改善箇所説明図

基準不適合発生箇所

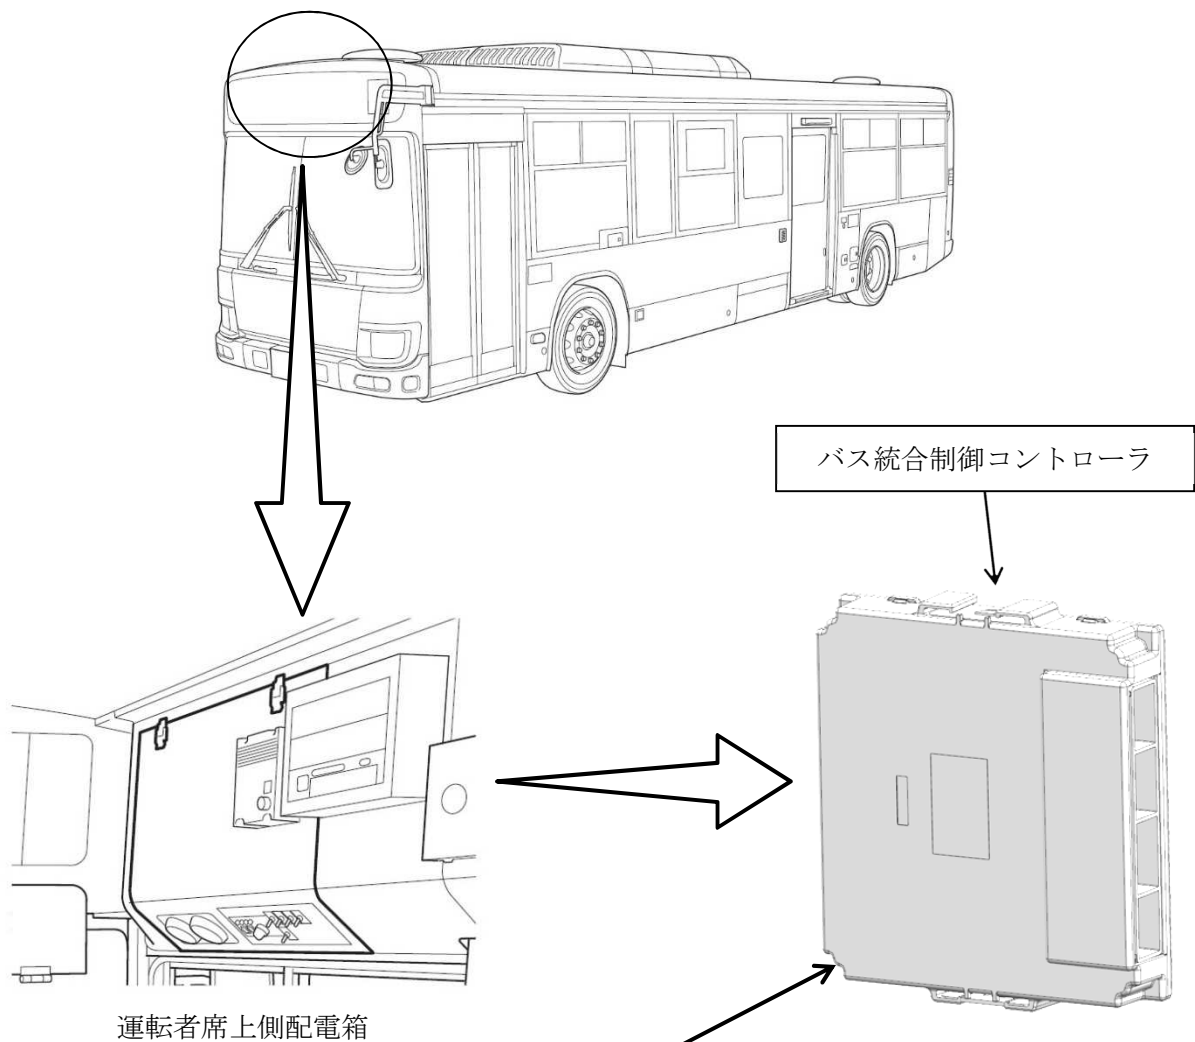
バスの統合制御コントローラにおいて、扉挟み込み防止機能の制御プログラムが不適切なため、扉閉作動中にアクセルペダルを踏み込むと、扉挟み込み防止機能が作動を停止し、乗客が扉に挟み込まれるおそれがある。

全車両、扉挟み込み防止機能の制御プログラムを対策プログラムに書き換える。

識別：運転者席上側配電箱付近に識別シール（オレンジ色）を貼付する。
